SP.DPZ.271.2.2026.EW

**WYJAŚNIENIE TREŚCI SWZ W POSTĘPOWANIU  
„Przebudowa internatu sportowego Olimpijczyk  
w COS-OPO w Spale” ZP 1/2026**

Zamawiający informuje, że w postępowaniu „**Przebudowa internatu sportowego Olimpijczyk w COS-OPO w Spale**” ZP 1/2026, zadane zostały pytania do treści SWZ. Zgodnie z art. 135 ust 6 Pzp, zamawiający przedstawia treści pytania i wyjaśnienia:

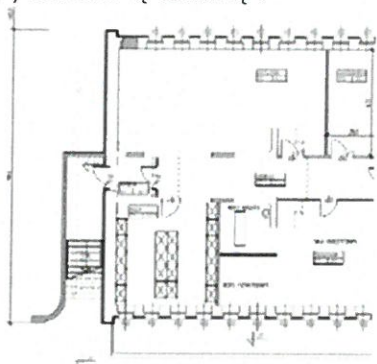
Na rzucie piwnicy z boku budynku pokazano, że należy wykonać ścianę oporową przy wejściu bocznym do budynku wraz ze schodami. Do jakiej rzędnej należy wykonać tę ścianę?

Określenie rzędnych ściany po stronie wykonawcy na etapie projektu.

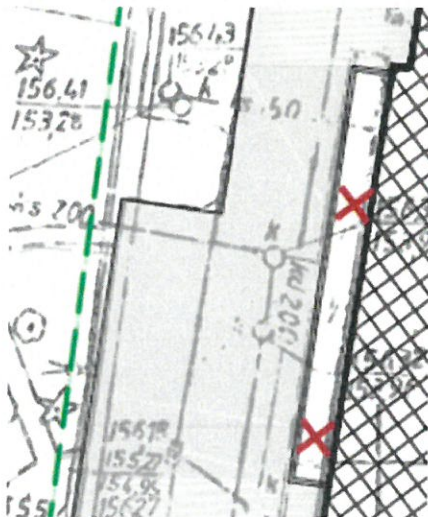
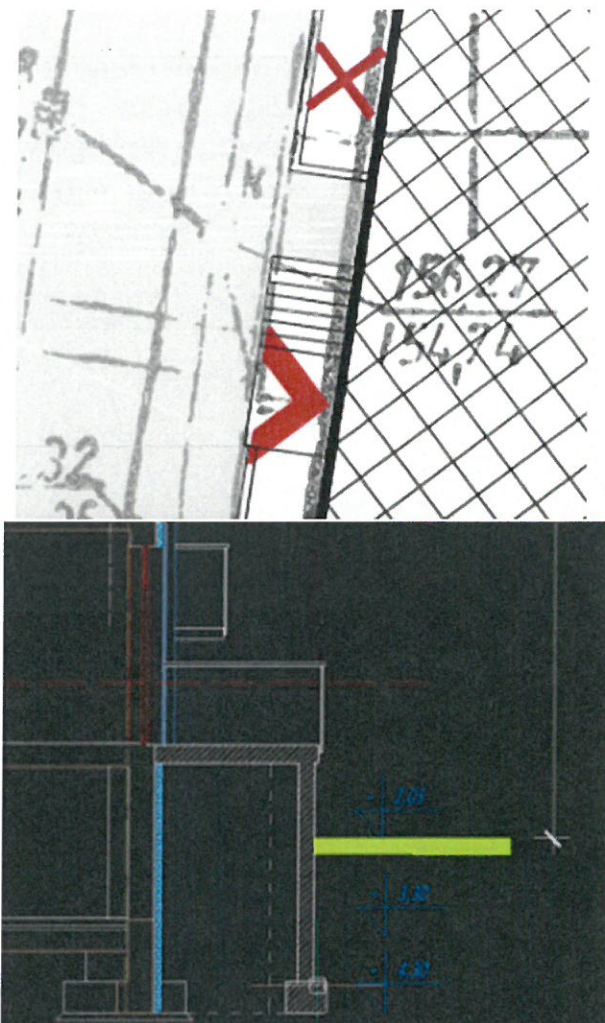
Na rysunku sytuacyjnym pokazano likwidację nieznanych elementów przyległych do zachodniej elewacji budynku. Na załączonym zdjęciu nie widać co podlega likwidacji / demontażowi. Znajduje się tam jedynie fragment powierzchni biologicznie czynnej. Prosimy o jednoznaczne wskazanie co jest elementem, który usuwamy.

W przedmiotowym miejscu ma powstać zagłębienie w terenie w celu doświetlenia powiększonej stolarki okiennej – rys. elewacje.
